Dato	25. marts 2021
Sagsbehandler	Tine Baatrup
Telefon direkte	76 16 15 05
Sagsid	20/4960

Godkendelse efter vandløbsloven til gennemførelse af vådområdeprojekt ved Sneum Å

Figur 2. Afværgeforanstaltninger for den vestlige (tv) og østlige (th) del af projektområdet. Brønden bliver ikke sløjfet, som figuren ellers viser. Betegnelser kan findes i signaturforklaringen på Figur 1. Dette er Figur 6 i høringsmaterialet.

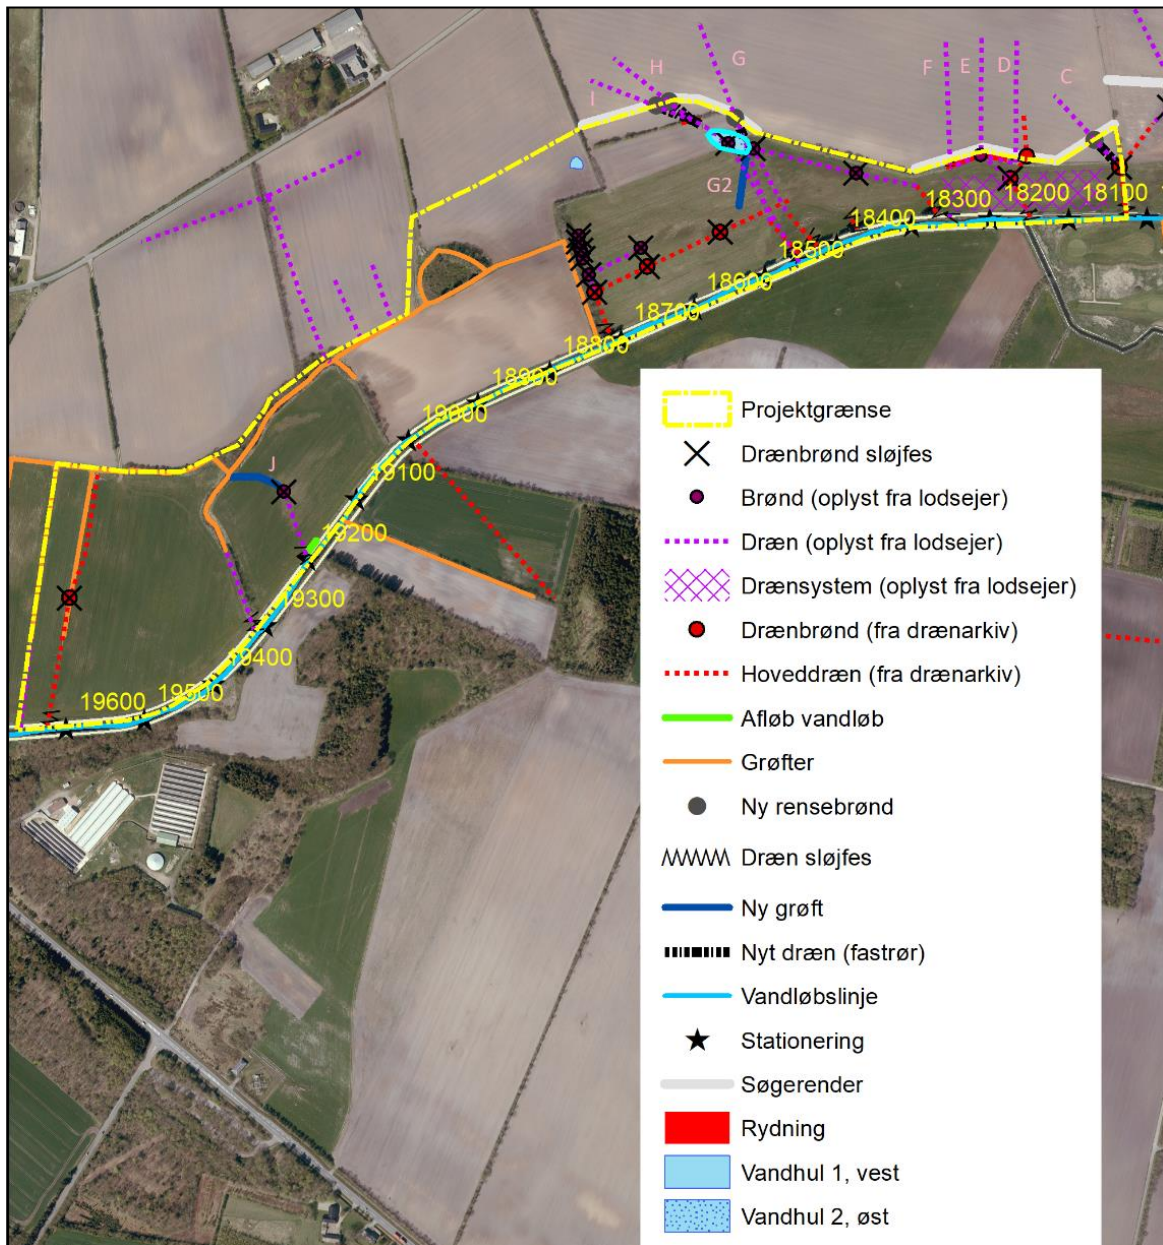
I projektets østlige grænse mellem matrikel 2o og 3æ Vong By, V. Nykirke er der på figur 5 og 6 i projektforslaget vist at brønden, der ligger i skel bliver sløjfet. Dette er en fejl på figuren. Dræn C, som beskrevet i materialet, bliver ført ned i projektområder via nyt glatrør, hvor drænvandet vha. et afskrab føres ned til lavningen omkring 18.080 m (Figur 2).
